改善箇所説明図

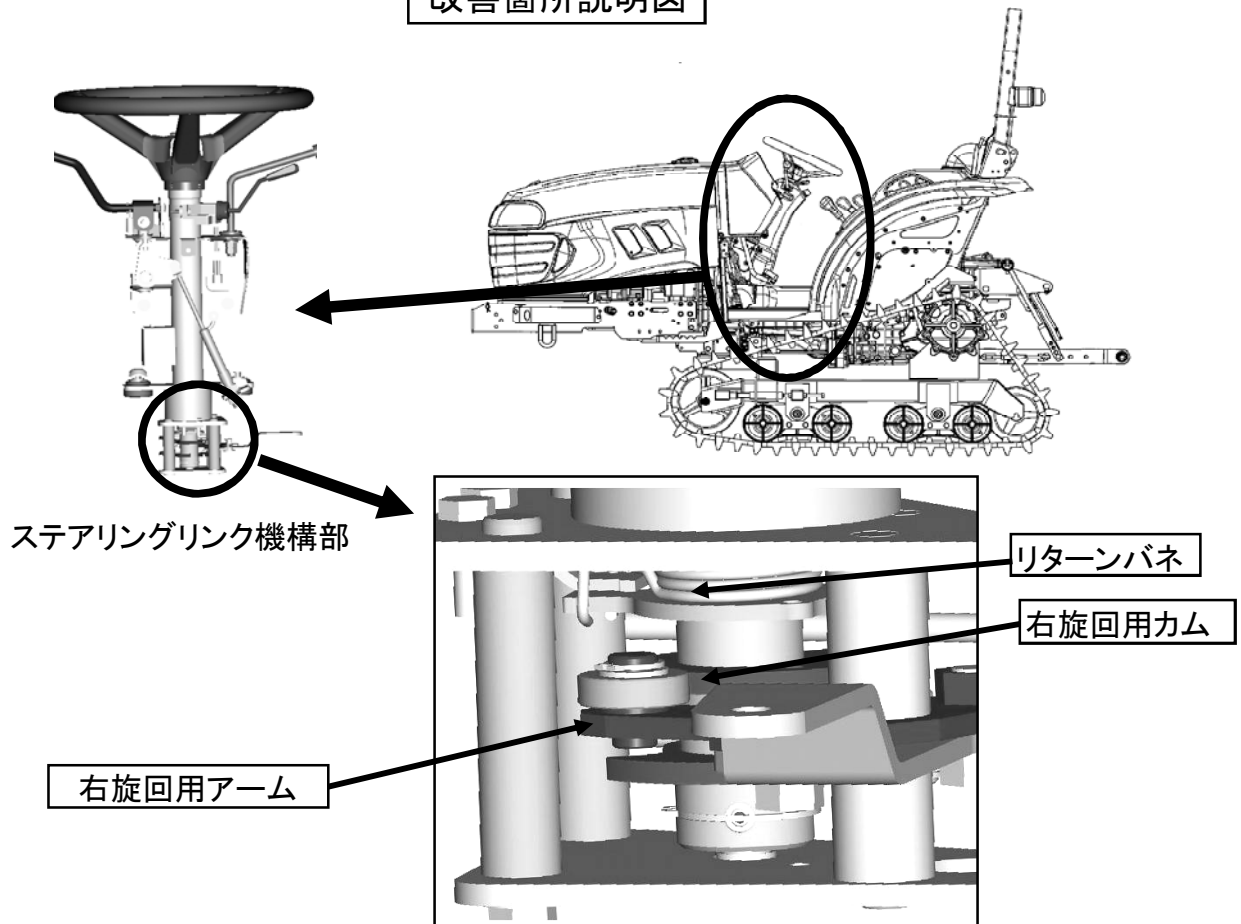
不具合発生箇所

かじ取り装置のリンク機構において、右旋回用アームを曲げて組み付けたため、当該アームに取り付けられているローラの固定部が摩耗する可能性がある。そのため、そのままの状態で使用を続けると、ローラが脱落し、車両の右旋回ができなくなるおそれがある。

改善内容

全車両右旋回用アームの曲がり点を点検し、不適切なものは当該アームを新品に交換するとともに、リターンバネ及び右旋回用カムを対策品に交換する。

□ は交換部品を示す。

ダッシュボードカバー左下のコラムカバー取り付けボルト頭に白ペンチェックを実施する。
